Oggetto: [ID: 9789] Procedura di Valutazione di Impatto Ambientale, ai sensi dell'art. 23 del D. Lgs. 152/2006 e s.m.i. Progetto per la realizzazione di un impianto per la produzione di energia elettrica da fonte eolica di potenza complessiva pari a 42 MW, costituito da 7 aerogeneratori della potenza unitaria pari a 6 MW, denominato "Marmilla", comprensivo delle relative opere connesse ed infrastrutture indispensabili da realizzare nei Comuni di Villanovaforru, Sardara, Sanluri e Furtei (SU). Proponente: Engie Trexenta S.r.l. - Autorità Competente: Ministero dell'Ambiente e della Sicurezza Energetica (M.A.S.E.). Trasmissione osservazioni.

La proposta progettuale è relativa alla realizzazione di un impianto eolico di potenza complessiva pari a 42 MW, costituito da n. 7 aerogeneratori, della potenza unitaria pari a 6,0 MW, di cui n. 5 nel territorio del comune di Sanluri, n. 1 in quello di Sardara e n. 1 nel territorio del comune di Villanovaforru.

Interferenze reti CBM con cavidotto

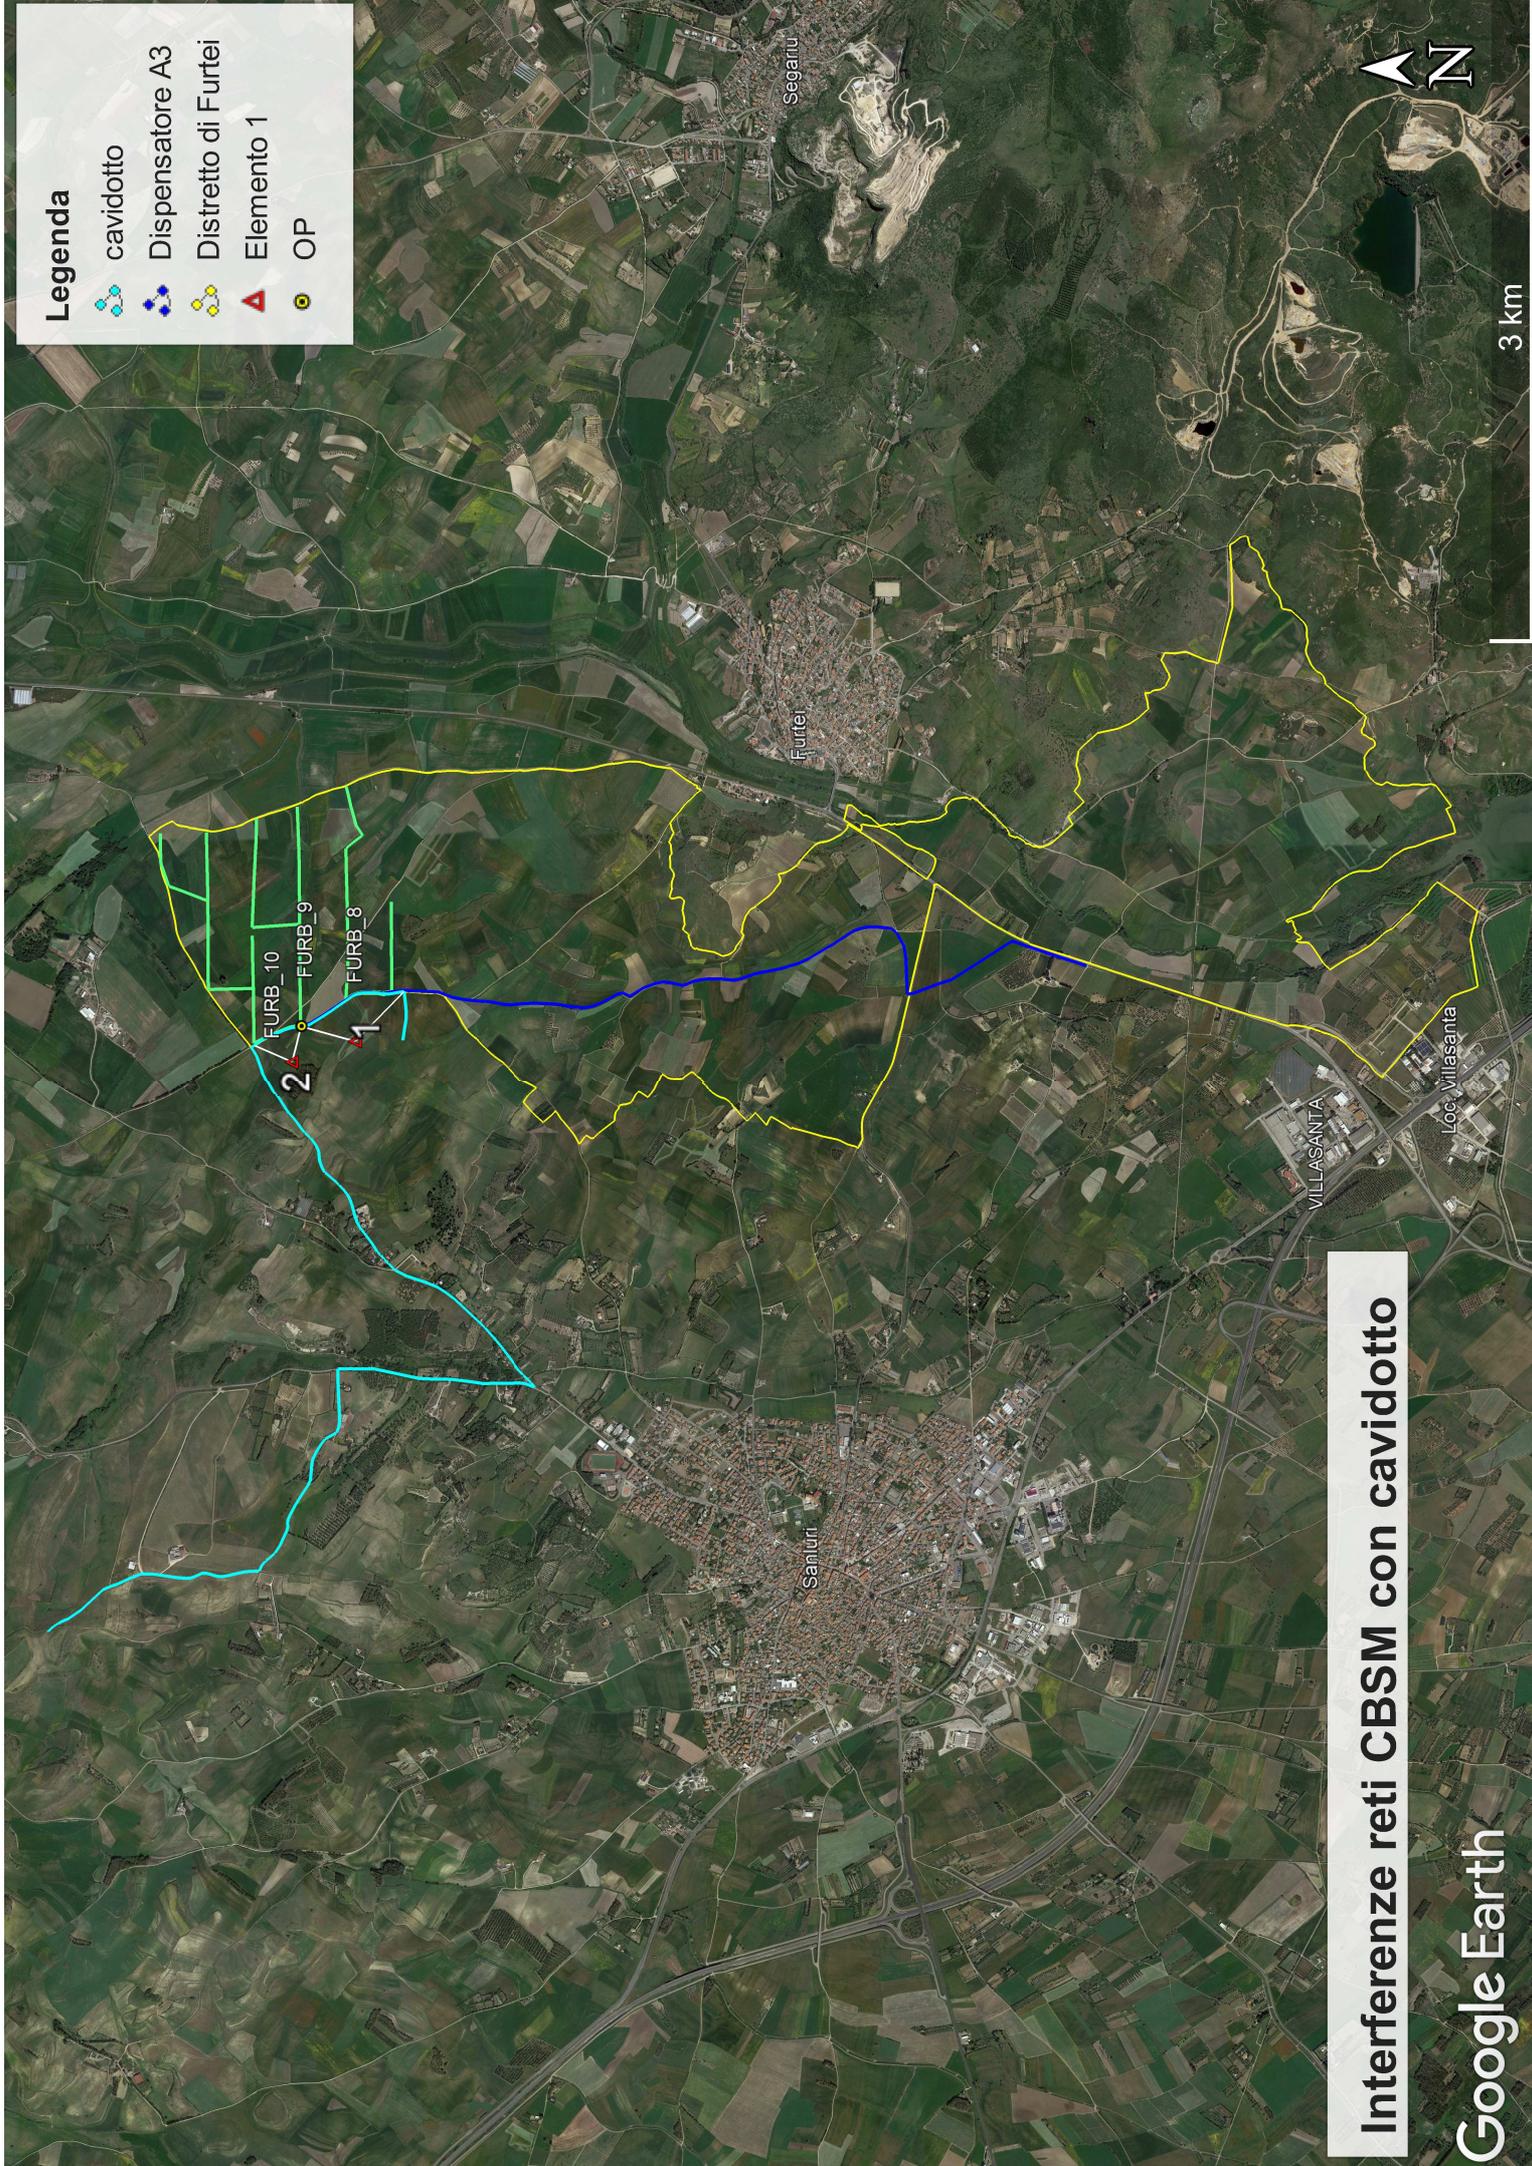
Al riguardo si comunica che dalla analisi della cartografia presentata le opere in progetto sono presenti dei parallelismi con opere pubbliche di irrigazione della rete tubata, pertanto, comunica che l'atto di nullaoستا potrà essere concesso solo in esito alle fasi conclusive di idoneo sopralluogo congiunto dove saranno evidenziate le reali consistenze dei parallelismi, nonché saranno regolamentati gli aspetti di natura amministrativa.

Si comunica pertanto, che permane la necessità, ai fini del rilascio definitivo del certificato di Nulla Osta, di ricevere idonei elaborati progettuali, a seguito di sopralluogo congiunto, con idonea proposta per una eventuale soluzione tecnica al fine di non arrecare danni alle opere pubbliche di irrigazione. Al fine di volere procedere con speditezza alla verifica dei luoghi si richiede alla Società interessata alle opere private di prendere contatto con i tecnici consortili ed in particolare del Responsabile del Distretto 3, ufficio di San Gavino - Villacidro, Geom. Riccardo Musanti, raggiungibile al n. 070 9339483 - 329 9043392; o mediante indirizzi di posta elettronica dedicati.

Figura 1 – Richieste nuovi impianti nell'area

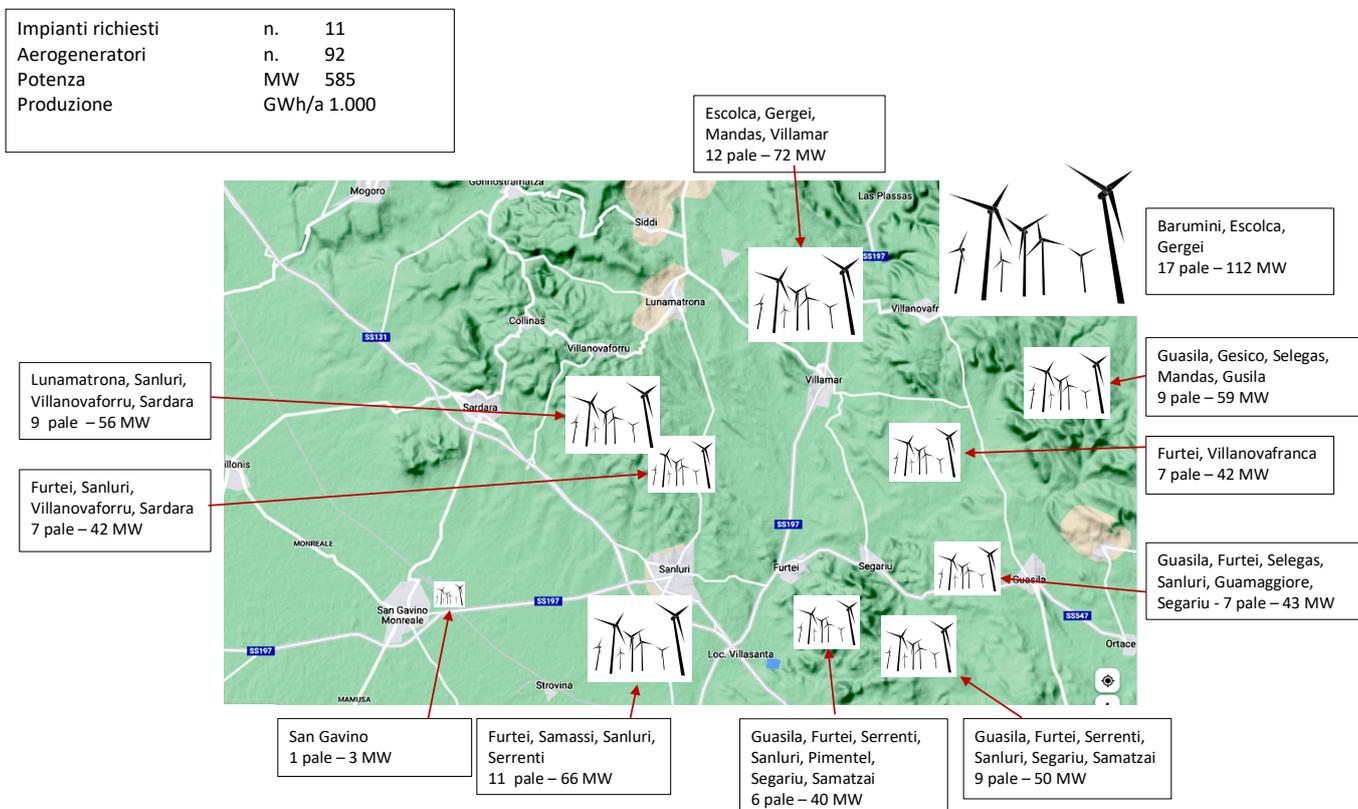
In un raggio di 10 km dall'impianto (vedi schema fig. 1) sono state presentate numerose altre richieste per l'installazione di impianti per la produzione di energia elettrica da fonte eolica.

Non è presente nella documentazione alcuna tavola in cui per gli impianti esistenti e per i predetti, comprensivi dell'impianto eolico proposto, siano presi in esame gli effetti cumulativi sia nei confronti del paesaggio che dell'ambiente. Va peraltro evidenziato che a più vasta scala il moltiplicarsi di impianti industriali per la produzione di energia elettrica da FER, al di fuori di qualsiasi principio di pianificazione e programmazione, ma localizzati sulla base dei fattori ambientali favorevoli, sta provocando a livello regionale una trasformazione paesaggistica irreversibile, paragonabile alla deforestazione eseguita nell'800 per lo sfruttamento dei boschi. Anche in questo caso infatti fu messa in atto una manovra a fini speculativi per la produzione di energia da biomassa arborea. Ancora oggi interi contesti geografici isolani, spogliati della copertura boschiva soffrono di erosione e dissesti geologici irreversibili. Nel caso degli impianti alimentati da FER da una parte ettari di terreno pianeggianti vengono sottratti all'agricoltura per l'installazione di pannelli solari, dall'altra torri eoliche disseminate su crinali e pianori alterano lo
